飯塚小型自動車競走場メインスタンド整備事業公募型提案事業者選定

質問票回答書

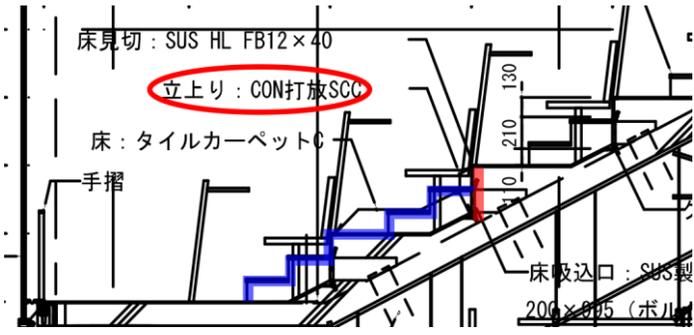
14	S-043		雑詳細図-4 モーター取付材下地詳細図の各部の接合要領は、全て以下の様に考えるとよいでしょうか。 ・ ガセットプレート t=6 取付ボルト 2-M16	ブレース以外は、G. PL-9 HTB 2-M16 ブレースは、G. PL-6 羽子板 PL-6 HTB 1-M16 とします。
